PLATINE SUPPORT PS-340	
Matière : tôle acier S355 ép. 4 mm	Échelle : 1:2
Dessiné par : BE ROULIER	Vérifié par : J. MARCEAU
Date : 06/07/2026	Indice : C
Applicable aux livraisons à compter du 01/09/2026

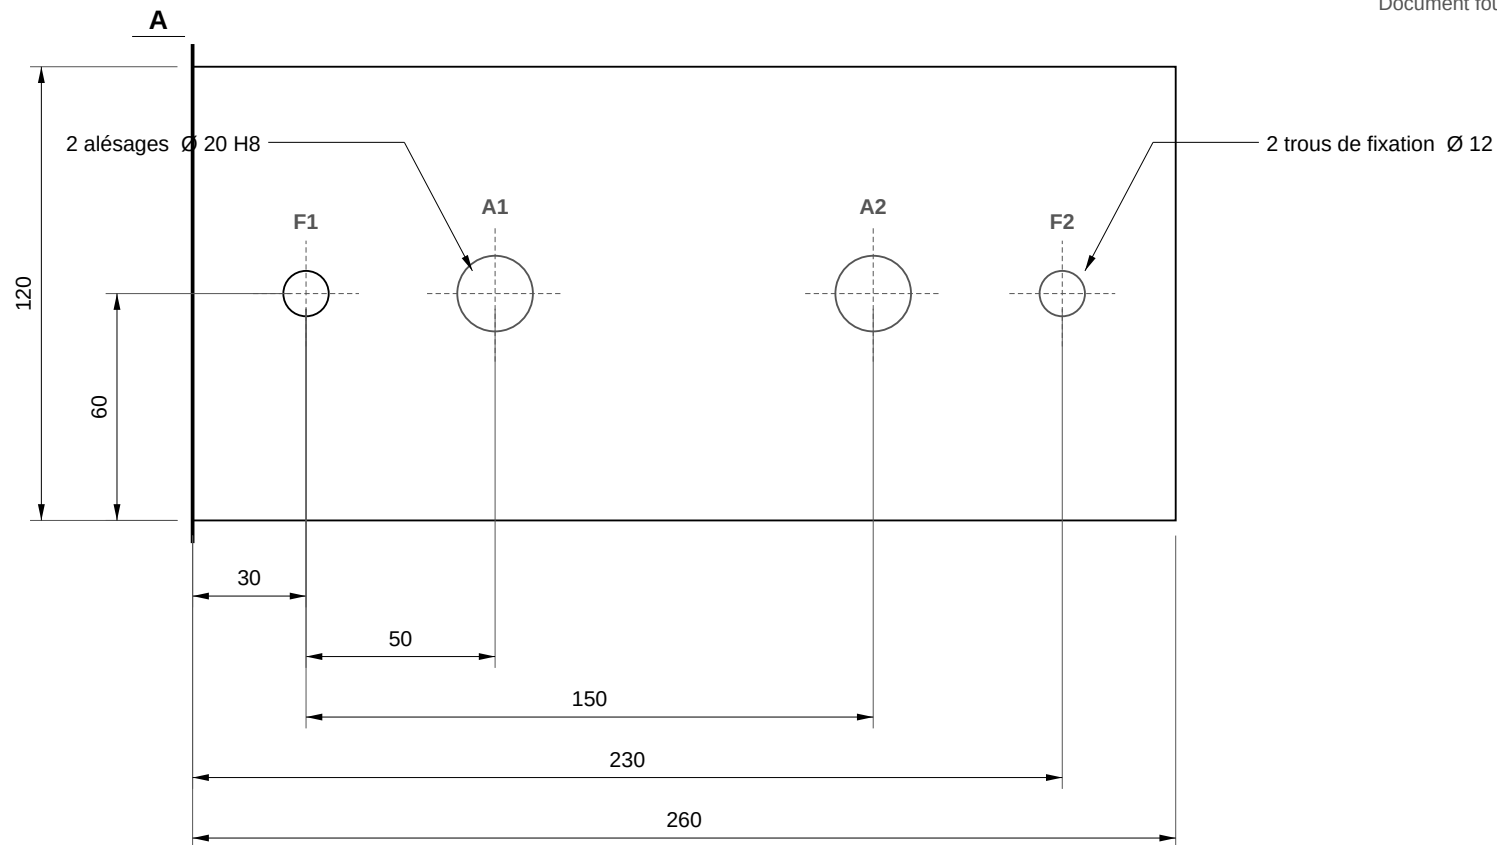
Modification par rapport à l'indice B : origine reprise sur F1 pour refléter la mise en position de la pièce sur le montage de contrôle. Position des alésages sur la pièce inchangée.

Position des deux alésages : $\pm 0,5$ mm.

Origine de cotation des alésages : axe du trou de fixation F1.
